## ANÁLISE TÉCNICA - 03 - ESTRUTURAL

**PROCESSO:** 22190000337910  
**OBJETO:** SISTEMA DE REFRIGERAÇÃO SEDUC  
**LOCAL:** CAFF / SEDUC  
**MUNICÍPIO:** PORTO ALEGRE / RS

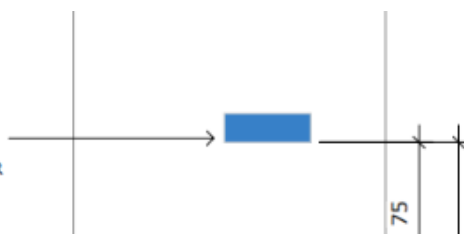
- ~~2.10. — Sobre os ralos, não há previsões/menções sobre ligações para tubulações. Apresentar uma solução completa.~~
- ~~2.11. — Apresentar dimensões dos furos;~~

2 SALA DE MÁQUINAS  
1 : 25

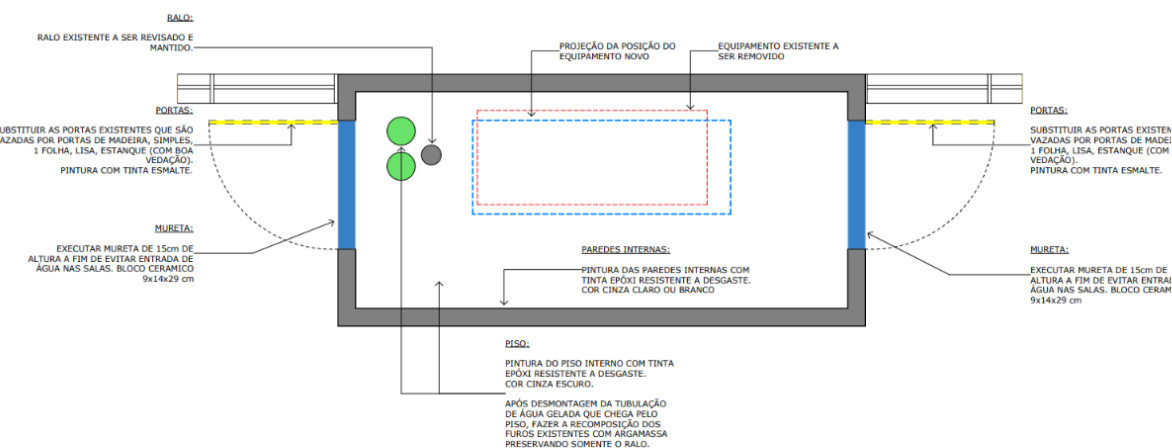
**2.12. Cotar sala de máquinas (dimensões internas, externas, e localização do novo equipamento):**
